DODATEČNÉ INFORMACE K ZADÁVACÍM PODMÍNKÁM č. 4 VYSVĚTLENÍ, DOPLNĚNÍ, ZMĚNA ZADÁVACÍ DOKUMENTACE

„NÁSTAVBA UČEBEN A STAVEBNÍ ÚPRAVY OBJEKTU ŠKOLNÍ DRUŽINY A JÍDELNY ZŠ A MŠ DĚLNICKÁ, KARVINÁ“

zdravotechnika, pol.č.12

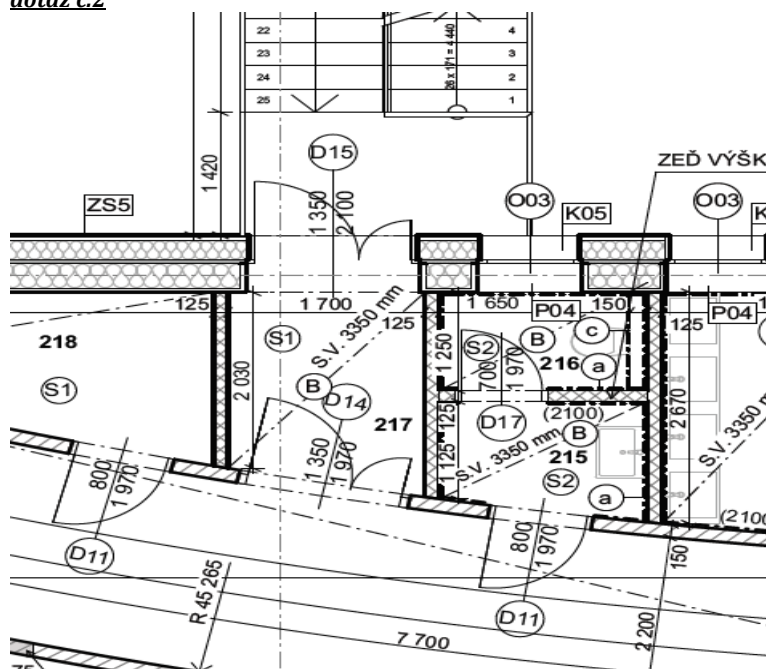
V podstatě v každých dodatečných informacích zaslaných zadavatelem byla upravována výše uvedená položka č.12. Přesto je stále nejasná náplň této položky. Jedná se betonovou šachtici nebo vsakovací objekt?

- Jedná se o betonovou šachtici včetně dna a poklopu?
- Jedná se o vsakovací objekt z voštinových bloků?
- Žádáme o úpravu textu položky dle skutečného obsahu této položky v souladu s projektovou dokumentací.

zdravotechnika, pol.č.12

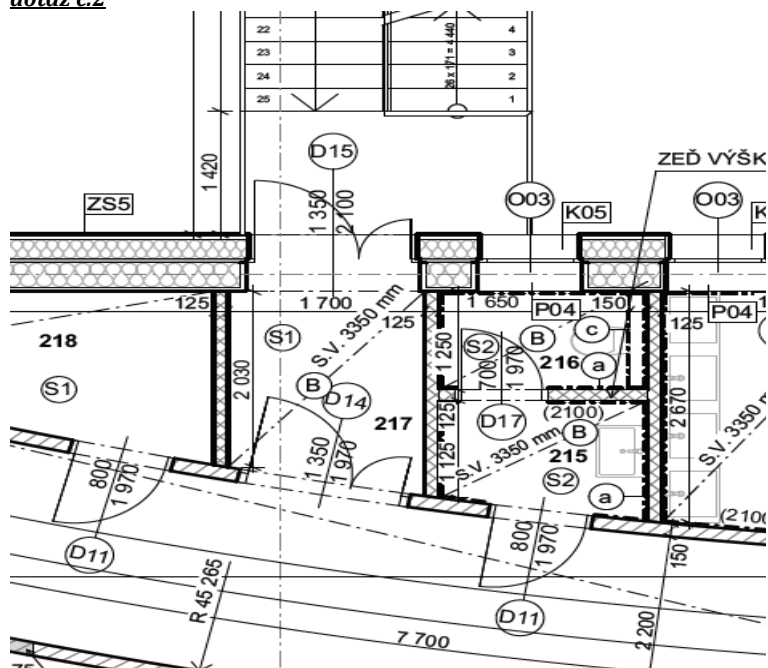
V podstatě v každých dodatečných informacích zaslanych zadavatelem byla upravována výše uvedená položka č.12. Přesto je stále nejasná náplň této položky. Jedná se betonovou šachtici nebo vsakovací objekt?

- **Jedná se o betonovou šachtici včetně dna a poklopu?**
- **Jedná se o vsakovací objekt z voštinových bloků?**
- **Žádáme o úpravu textu položky dle skutečného obsahu této položky v souladu s projektovou dokumentací.**

POLOŽKA 12 – D+M VSAKOVACÍHO OBJEKTU OBSAHUJE:

- **VÝKOP, NALOŽENÍ, ODVOZ ZEMINY NA SKLÁDKU, SKLÁDKOVNÉ**

- BLOK VOŠTINOVÉHO TYPU, BEZ MOŽNOSTI ODTOKU
- ROZVÁDĚCÍ DRENÁŽNÍ SYSTÉM VE ŠTĚRKOVÉ VRSTVĚ, ODVĚTRÁVACÍ SYSTÉM
- ROZMĚRY BLOKU 2400 X 1200 X 520 MM, MATERIÁL PP, PRŮMĚR BUŇKY 50 MM, VERTIKÁLNÍ ÚNOSNOST 600 KN/M² , AKUMULAČNÍ SCHOPNOST 95 %

- DODÁVKU + MONTÁŽ GEOTEXTILIE, DODÁVKU A ULOŽENÍ DRCENÉHO ŠTĚRKU FR. 32-63 MM, DODÁVKU A MONTÁŽ ŠTĚRKOPÍSKOVÉHO PODSYPY A DODÁVKU A MONTÁŽ PŘÍTOKOVÉHO DRÉNU DN 150 MM – VŠE V ROZSAHU DLE V.Č. D.1.4.C)03 – VSAKOVACÍ OBJEKT
- PŘESUNY HMOT
- POLOŽKA OBSAHUJE VEŠKERÉ PRÁCE A DODÁVKY NUTNÉ K PROVEDENÍ VSAKOVACÍHO OBJEKTU V SOULADU S VÝKRESEM Č. D.1.4.B)01 A D.1.4.C)03

**TENTO POPIS DOPLNĚN I DO POLOŽKY VE VÝKAZU VÝMĚR.
ZADAVATEL FORMOU PŘÍLOHY TĚCHTO DODATEČNÝCH INFORMACÍ POSKYTUJE OPRAVENÉ VÝKAZY VÝMĚR,
KTERÉ NAHRAZUJÍ VÝKAZY VÝMĚR DŘÍVE POSKYTNUTÉ.**
